LEI MUNICIPAL Nº 343/96

Reduz a área de domínio da Travessa Lauri Lauro Katzer.

Parecer Sobre Redução da Largura da Travessa Lauri Lauro Katzer

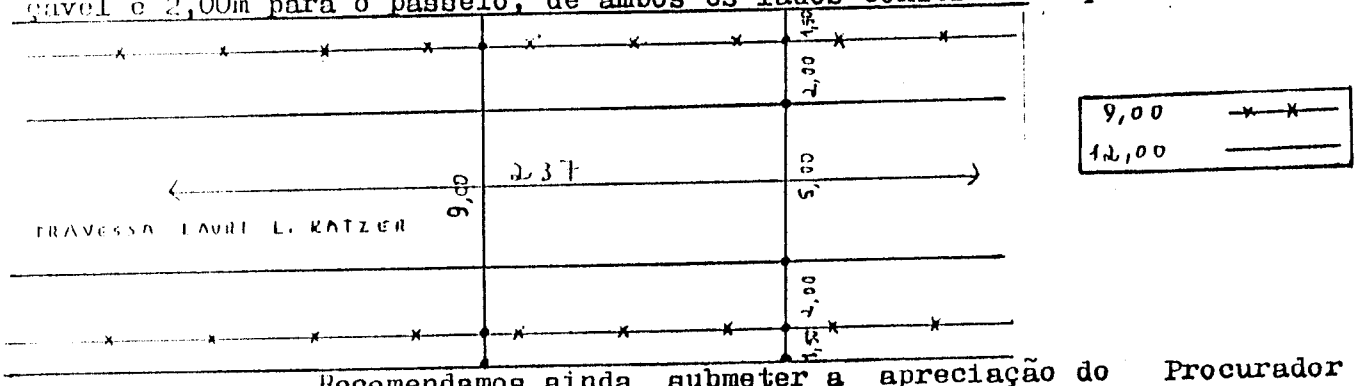
A Travessa atual tem 12,00m de largura e diversas construções, muros e cercas dentro da área da rua.

A norma da Saúde Pública nº 6503 de 22 de Dezembro de 1972 e decreto estadual nº 23.430 de 24 de Setembro de 1974, preve vias de uso local que servem a conjuntos de edificações, com comprimento não superior a 220m reservar 3,00m para o leito carroçavel e 2,00m para o passeio em ambos os lados da via.

Como passamos alguns metros (de 220m de comprimento para 2[illegible] de comprimento) recomendamos, baseados no bom senso estabelecido apartir de situações análogas no município mãe, de estabelecer para a referida Travessa: mão única com 09,00m de largura, sendo 5,00m para o leito carroçavel e 2,00m para o passeio, de ambos os lados conforme croqui abaixo.

Alteração A Travessa Lauri Lauro Katzer quando for calçada ficará com 09,00m (05,00m carroçavel, 02,00m para calçada passeio) via unica com fluxo em direção a Santa Maria, com um lado só para estacionamento de veículos leves.
